Objet : Réponse à la deuxième série de questions sur l'acceptabilité environnementale
Projet de stabilisation et de protection des berges de la rivière Mingan
V/Réf. : 6703-15-AC01
Réf. MELCC : 3211-02-294
N/Réf. : 046-P-0010138-0-01-001-13-EN-L-0100-00

NOTE TECHNIQUE

Sujet : Évaluation de la sensibilité de la superficie d'empiètement des revêtements de protection à la variation du paramètre de débit de conception

Figure 3.1 Relation entre le débit de conception théorique

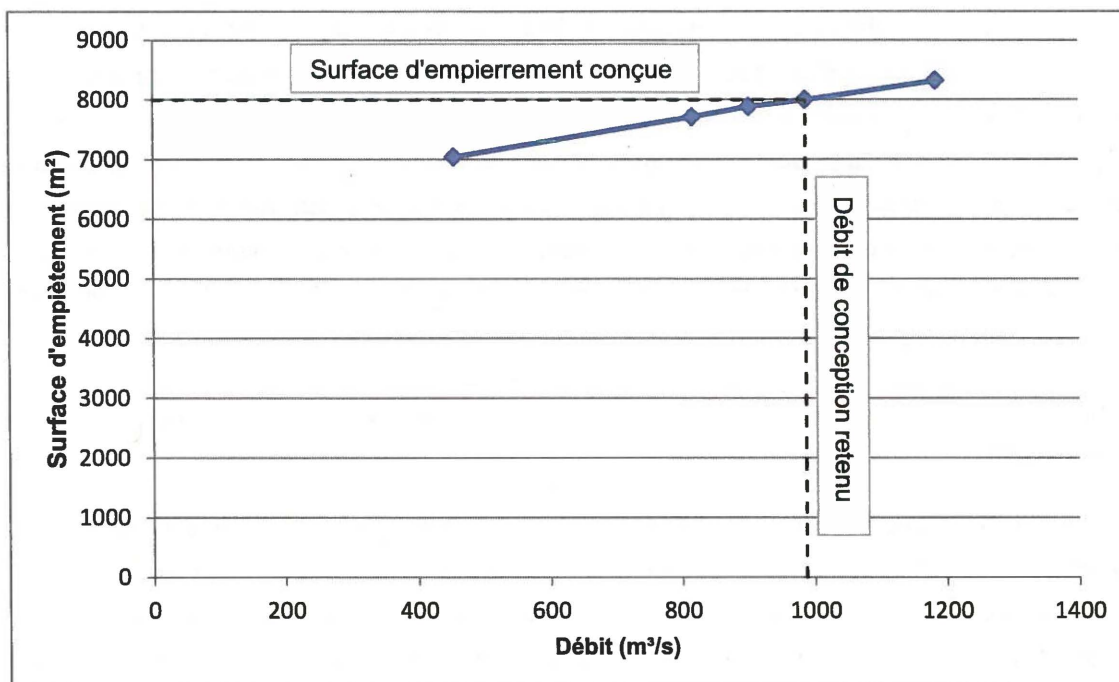
Malgré la justification de l'initiateur donnée en réponse à la question 1 pour maintenir l'utilisation de la méthode de sommation des débits des rivières Mingan et Manitou, le MELCC demande à l'initiateur de :

1. Présenter une conception d'ouvrage qui utilise les débits, vitesses et élévations calculées selon la méthode hydrologique recommandée par le MELCC, c'est-à-dire en utilisant les équations de régression pour calculer les débits de crue pour le bassin au site des travaux;
2. Expliquer les différences techniques entre cette conception et celle présentée dans l'étude d'impact (calibre d'enrochement, hauteur de l'ouvrage, etc.);
3. Estimer l'empiètement dans le milieu hydrique occasionné par une telle conception et comparer le résultat avec l'empiètement occasionné par la conception présentée dans l'étude d'impact évaluée à 1 485 m².

La relation entre le débit utilisé pour une conception théorique et la surface d'empiètement de l'empierrement qui en résulterait est étudiée par l'entremise du graphique de la figure 3.1. Le graphique montre que la surface d'empiètement de l'empierrement varie peu, pour une large plage de débits considérés. Cette variation limitée s'explique par le fait que l'élévation de la crête des revêtements varie peu, en proportion de la fluctuation du débit, d'une variante à l'autre. Et les autres paramètres géométriques contrôlant la superficie du revêtement (élévation en pied de talus, extension longitudinale) demeurent constants, pour chaque variante.

Une comparaison est effectuée entre la surface d'empiètement de la variante retenue pour la conception, en l'occurrence la variante 4, et la surface d'empiètement théorique associées aux autres variantes. La différence relative de surface d'empiètement est évaluée entre la variante 4 et chacune des autres variantes. Ces différences relatives sont présentées au tableau 3.1. La différence relative de débit entre chacun de ces couples de variantes est également incluse dans le tableau.

Les résultats présentés au tableau 3.1 montrent que la différence relative de débit est entre quatre (4) et neuf (9) fois plus grande que la différence relative des surfaces d'empiètement lorsque la variante 4 est comparée à une autre des variantes. Ainsi, si un débit de 816 m³/s, correspondant à une période de retour de 25 ans, avait été utilisé pour le dimensionnement des revêtements de protection, la surface d'empiètement n'aurait été que de 4 % plus faible que celle retenue pour la conception. Cette différence n'est plus que de 1 %, si un débit de 902 m³/s, qui correspond à une période de retour de 50 ans, avait été utilisé à la place. Ces résultats montrent clairement la faible sensibilité de la surface d'empiètement aux variations du débit de conception théorique.
